LAPIS Semiconductor Errata

ML620Q500H シリーズ

発行日: 2016 年 05 月 19 日

対象のユーザーズマニュアル : FJUL620Q504H-01

電源遮断/投入とパワーオンリセット

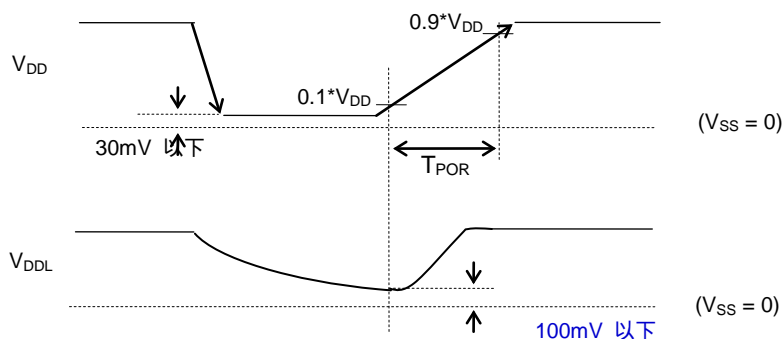
2.1 電源投入遮断について

電源投入の制約を変更します (ユーザーズマニュアルの付録 C)。

(訂正前)

(訂正後)

[ご注意]

V_{DDL} が 100mV 以上のときに電源を投入される場合は RESET_N 端子を”L”レベルにしてリセットを入れてください。
